Planfeststellungsverfahren  
Ausbau der BAB A 1

Rheinquerung

Einwendung Nr. 5

Lärmschutzmaßnahmen fehlerhaft geplant

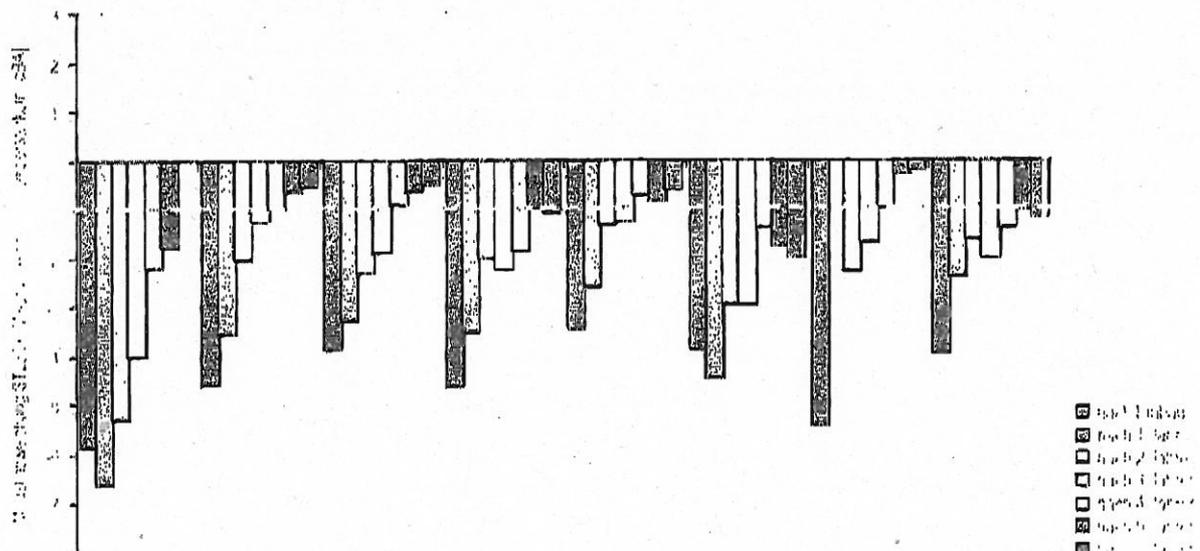
Die über das Berechnungsmodell ermittelten Prognosewerte werden grundsätzlich mit dem Hinweis auf einen Korrekturfaktor um 5 dB abgemindert. Der technische Hintergrund ist die Verwendung von offenporigem Asphalt (Flüsterasphalt) für die Fahrbahndecke.

Nach gegenwärtigen Erkenntnissen soll der offenporige Asphalt ca. 28 % Hohlräume erhalten, um eine spürbare Geräuschkürzung zu erzeugen. Das ist möglich mit der Verwendung eines groben Zuschlags, bei dem die Hohlräume nicht durch Gesteinskörner mit geringeren Abmessungen aufgefüllt sind. Eine derartige Mischung ist nicht stabil. Es müssen Bitumen mit großer Druckfestigkeit verwendet werden, um die groben Gesteinskörner in miteinander zu verbinden. Seit Jahren wurden (auch in NRW) Versuchsstrecken angelegt. Die Technik ist noch im Versuchsstadium.

Die bisherigen Untersuchungen zeigen, dass die anfängliche Geräuschkürzung von ca. 5-6 dB nach 5 Jahren auf weniger als 1 dB abgesunken ist.

Nach dem allgemein anerkannten Stand der Technik kann der offenporige Asphalt nicht als dauerhafte Lärmschutzmaßnahme anerkannt werden, weil bereits nach 5 Jahren die Hohlräume entweder durch Staub und Abrieb verstopft sind und /oder die Hohlräume unter der Verkehrsbelastung zusammengeschoben wurden.
